## **Relazioni Misiti-Santini 23.12.97.**

7. Commenti e osservazioni su alcuni aspetti della relazione dei periti di parte civile (RPC) di Paolo Santini.

Appendice C - Traiettorie di Caduta dei Relitti del DC9

*Fig-1 - Variazione di  $P_{D0}$  con  $f$*

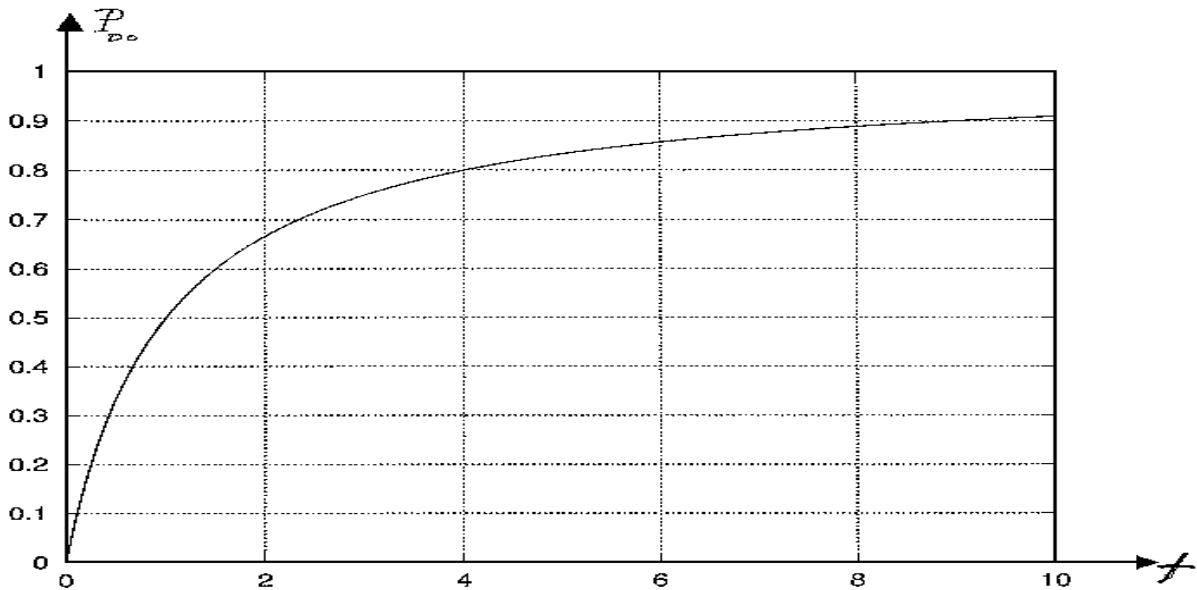
Per  $P_D > P_{D0}$  si ha  $A_0 > 0$ , per  $P_D < P_{D0}$  la funzione di accettabilità è negativa. Come si vede, quindi,  $P_{D0}$  è funzione unicamente del parametro  $f$ , (della cui incertezza si è già accennato), secondo il diagramma di Fig.1, e varia tra 0 e 1 mentre  $f$  varia tra 0 e  $\infty$ . Per  $f = .2$  si ha  $P_{D0} = 1/6$  come correttamente indicato in RPC, (dove peraltro sono riportati i valori di  $\log L$  e di  $\log \Sigma$ ) Fig.3.1 e pag.37. Va anche rilevato che la funzione  $P_{D0}$  varia notevolmente intorno a tale valore di riferimento; ad es., per  $f = .3$  si ha  $P_{D0} = 3/7 = .43$ , e per  $f = .1$  (valore più favorevole all'allargamento del limite inferiore di accettabilità) si avrebbe  $P_{D0} = 1/11 = .091$ .

Fig. 2

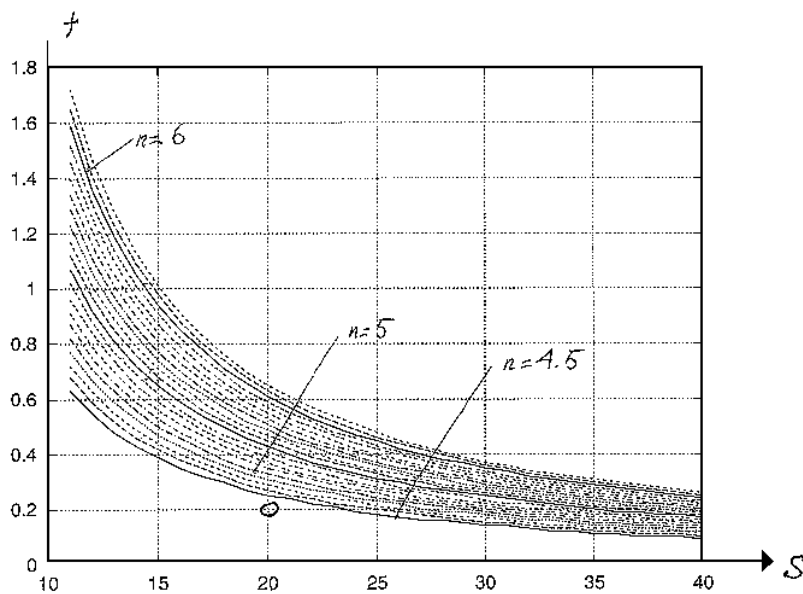
10 - La fig.2 riassume i risultati della equazione (9). Vi si leggono i valori di  $f^*$  (ordinate) corrispondenti ai valori di  $S$  (in ascisse) per vari valori di  $Q$ . Questi valori sono stati scelti nella forma  $Q = (10)^n$  con  $n$  variabile tra 4 e 6: (il valore adottato nella RPC è  $n=5$ ), come ripetutamente detto, e la scelta di far variare  $n$  invece di  $Q$  discende dalla considerazione cui si è accennato in precedenza, secondo cui per  $Q$  si tratta di esaminare ordini di grandezza piuttosto che valori numerici veri e propri, che non sono nemmeno forniti. Si vede comunque che valori forti di  $f^*$  sono favoriti da valori forti di  $Q$  e da valori bassi di  $S$ .

Fig. 3 - Intervallo di accettabilità

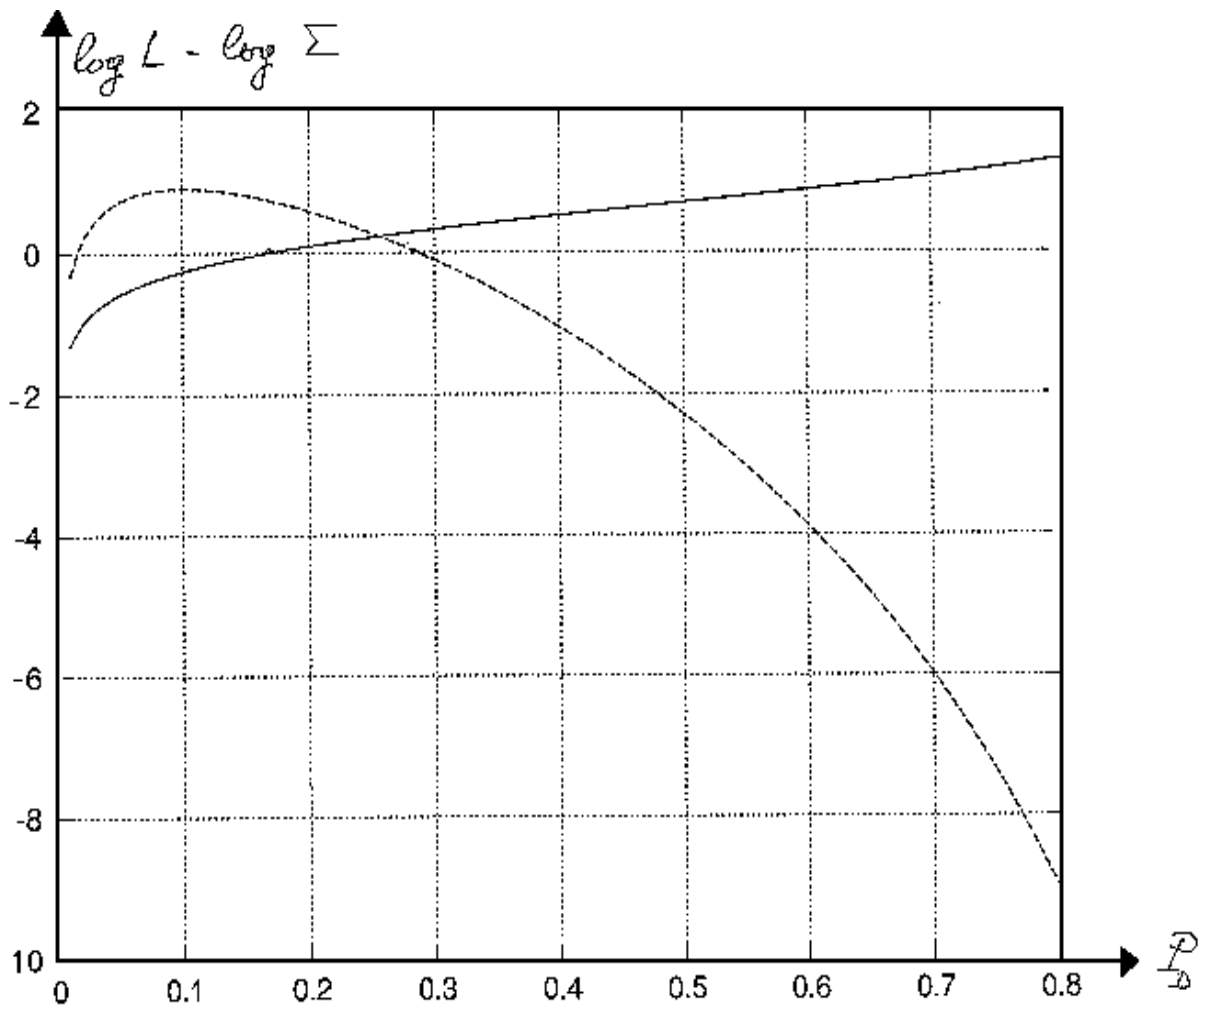
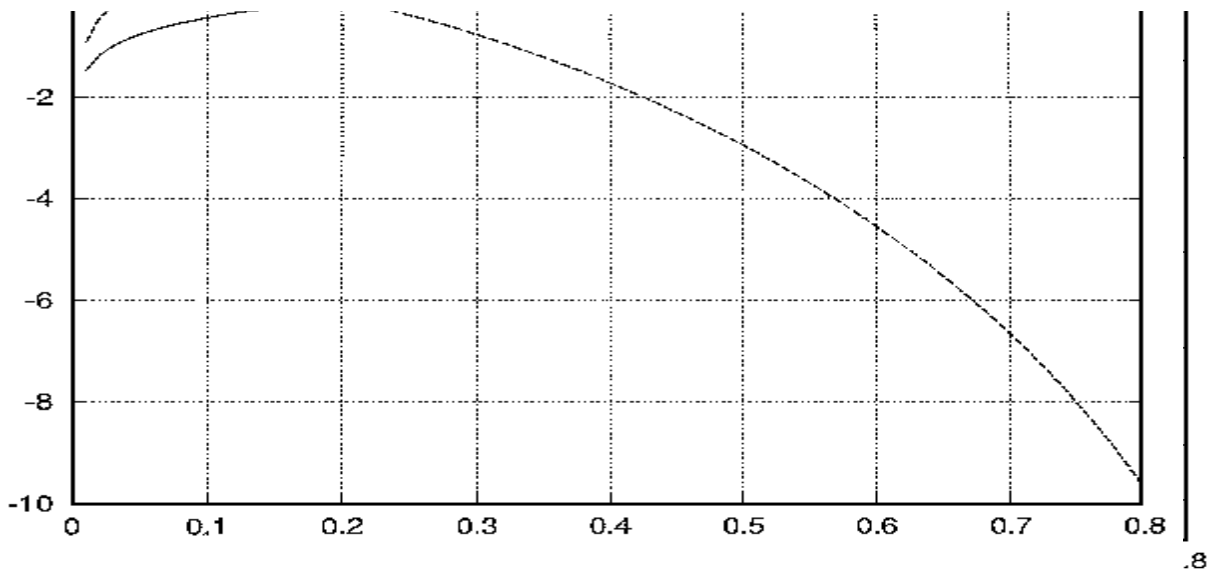
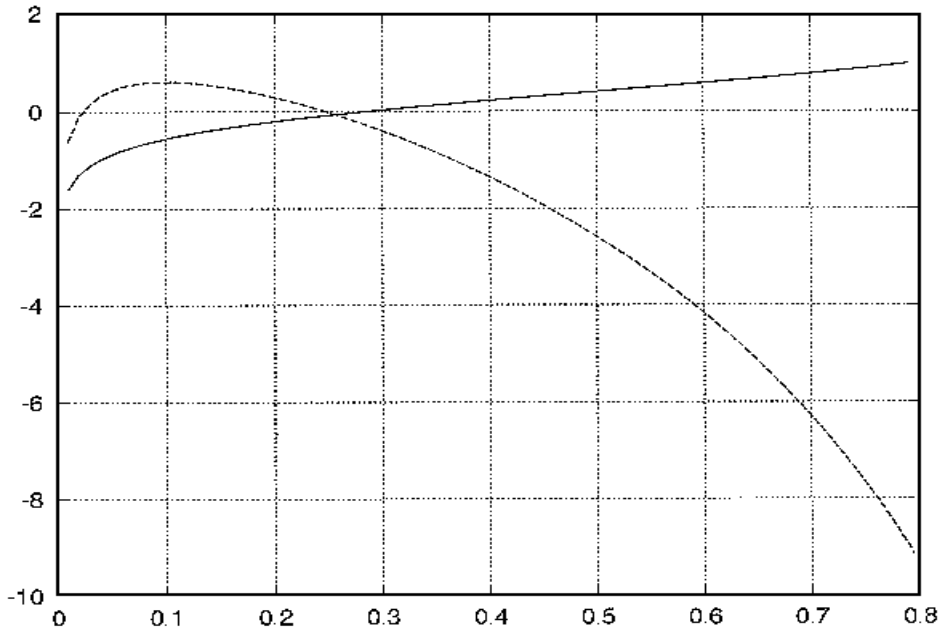
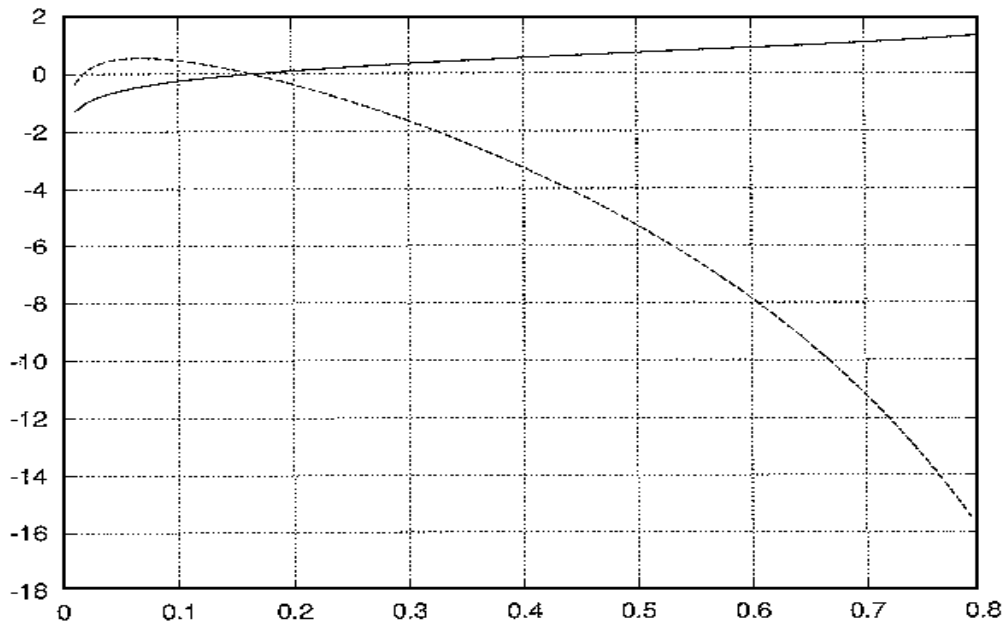
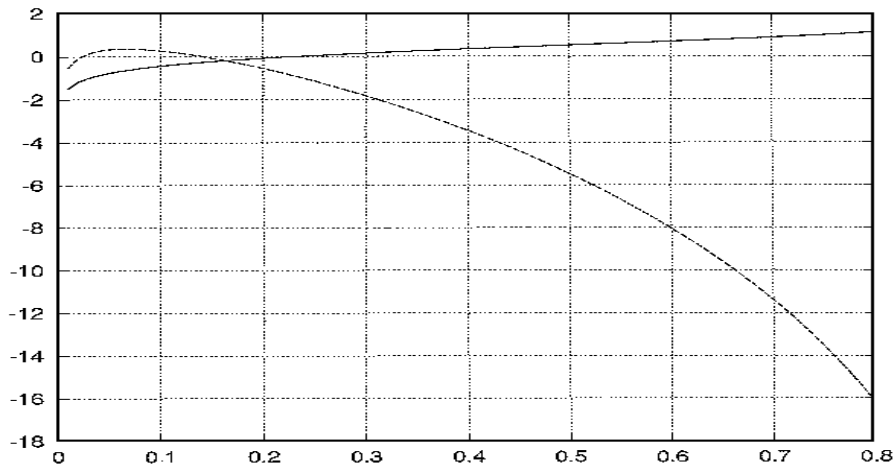
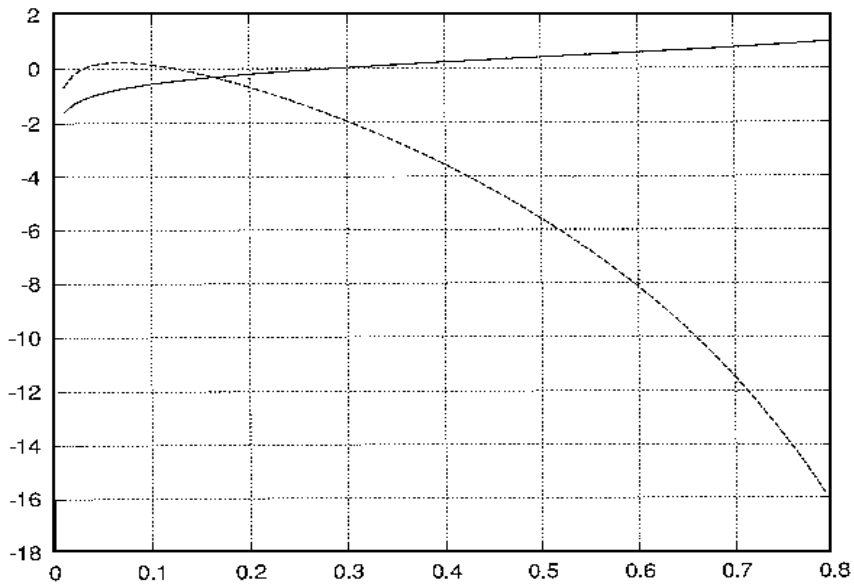
11 - Per completezza sono stati calcolati i valori della funzione di accettabilità per vari valori del parametri interessati ai fini dell'analisi (più esattamente, i valori in Fig.3 sono quelli di  $\log L - \log \Sigma$ , allo scopo di confrontarli ai risultati di RPC). Si sono considerati i valori di  $f = 0.2, f = 0.3, f = 0.4$ , i valori di  $S = 20, 30, 40$  i valori  $Q = 10^n, 4.5 \leq n \leq 6$ . I risultati mostrano come non esista la certezza dell'intervallo di accettabilità.

12 - Come conclusione, si propone di modificare l'enunciazione di Pag.42 nella maniera seguente: la probabilità che data l'osservazione si presenti l'aereo, può, per certi valori della probabilità di rivelazione risultare superiore a quella di assenza di aereo. Tale possibilità si verifica per opportuni valori degli altri parametri coinvolti nell'analisi (probabilità di falso allarme - rapporto di tale probabilità a quella che in una cella radar si presenti un aereo; numero di traiettorie equiprobabili; numero di scansioni di antenna). Tali valori non sono deterministicamente stabiliti. Pertanto non è possibile concludere con certezza che i plot -17,-12 siano da attribuire alla presenza di un aereo.
